RUBELE, L.GE B.

0736

Descrizione prestazionale dell'intervento

Foto del rilievo

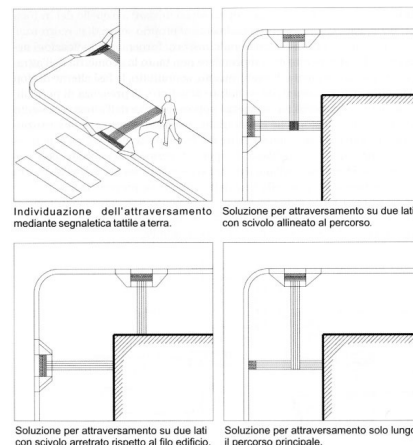
Criticità

Inadeguatezza di segnalazione tattile per non vedenti

Intercettazione dell'attraversamento pedonale attraverso la **collocazione di adeguata segnaletica tattile sul marciapiede**.
Se non vi è semaforo, sarà sufficiente sbarrare il marciapiede, all'altezza del centro della zona zebra, con il Codice di DIREZIONE RETTILINEA che terminerà 40 cm prima del confine fra scivolo e zona carrabile con il Codice di PERICOLO VALICABILE che deve coprire tutta la luce dello scivolo.

Materiale suggerito: **Tipo LogesVetEvolution**
